Questionamentos da Concorrência nº 03/2021

"CONTRATAÇÃO DE EMPRESA PARA CONSTRUÇÃO DA CLÍNICA VETERINÁRIA NO CAMPUS DE CIÊNCIAS AGRÁRIAS DA UNITAU (UNIVERSIDADE DE TAUBATÉ)"

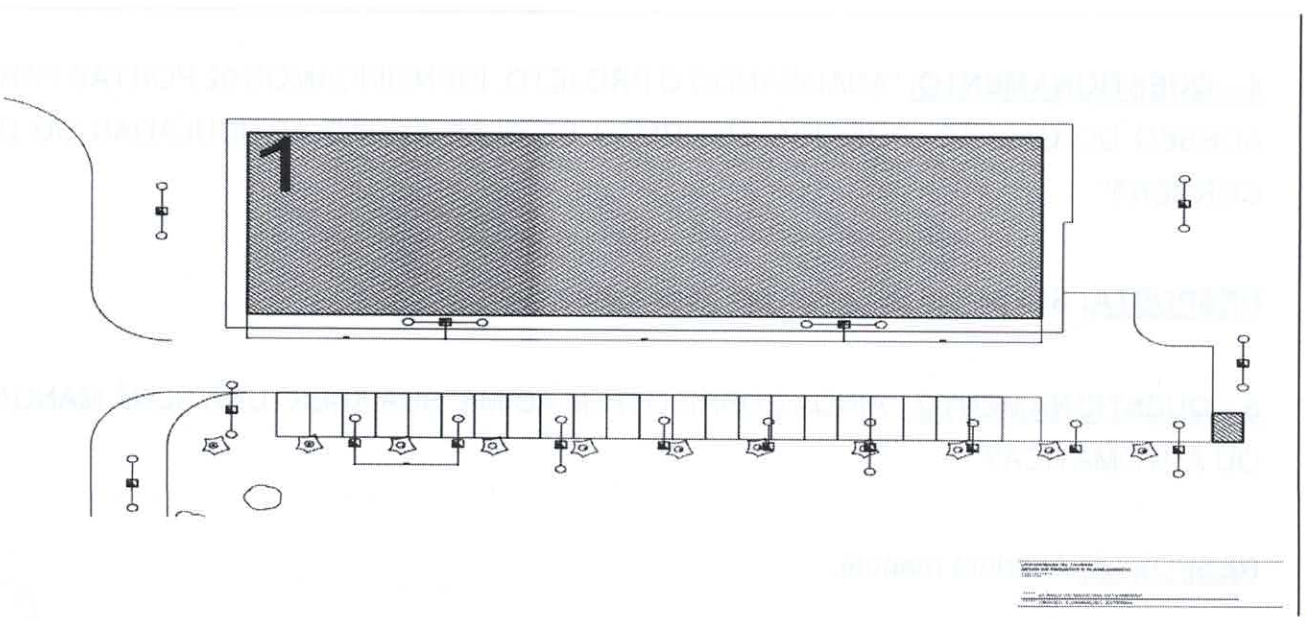
1 – QUESTIONAMENTO: "O TERMO DE REFERENCIA (DOM-01-2021-TR) FAZ MENÇÃO SOBRE A EXECUÇÃO DE ILUMINAÇÃO EXTERNA COM POSTES. PORE´M O PROJETO ELETRICO NÃO CONTEMPLA ESTA INSTALAÇÃO E NEM INDICA ONDE ELA OCORRERÁ. PARA AVALIARMOS ESTE SERVIÇO, FAVOR ENCAMINHAR ESTA COMPLEMENTAÇÃO NO PROJETO"

RESPOSTA: A descrição dos mesmos consta no Termo de Referência. Segue croqui da locação dos postes a serem instalados na iluminação externa.
